**PROPOSICIÓN DE MODIFICACION
PLAN REGULADOR COMUNAL DE LO BARNECHEA
MPRC-LB-25**

“DIVERSOS AJUSTES AL PRCLB”

MEMORIA EXPLICATIVA

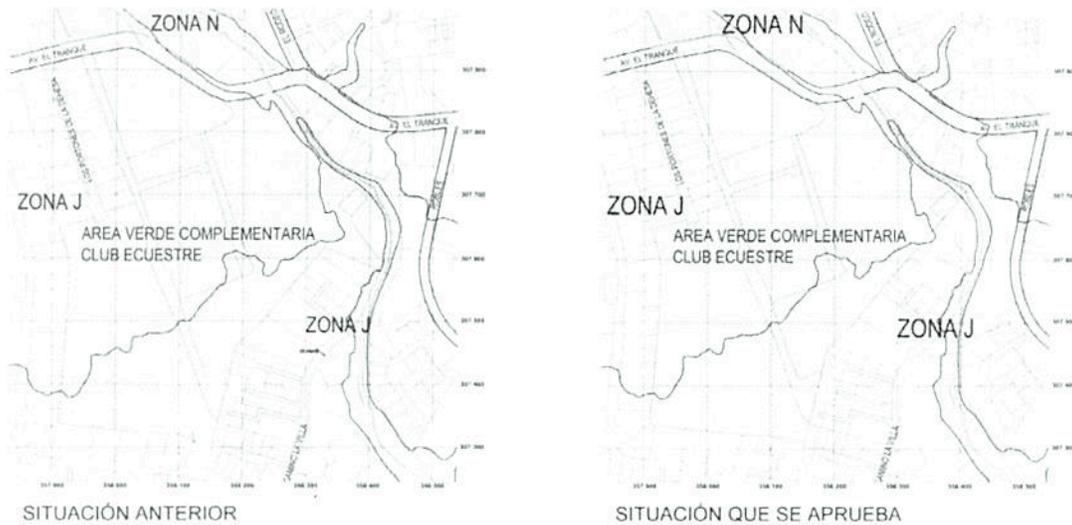
Actualmente, la vía L19 en el tramo de análisis, respecto de su gráfica en el plano de vialidad vigente del plan regulador comunal aparece con línea continua que de acuerdo a la simbología es "vía existente". Respecto del cuadro del artículo 11 aparece un solo tramo general con la misma observación de "vía existente".

Se propone dividir el tramo en el cuadro del citado artículo 11 según la realidad en terreno y lo mismo en la gráfica de la vía, a fin de señalar explícitamente el tramo existente de aquel con apertura.

a.- Modificar el cuadro del artículo 11 de la Ordenanza del Plan Regulador Comunal de Lo Barnechea y graficado mediante el plano MPRC-LB-25a, en relación a la vía L19.
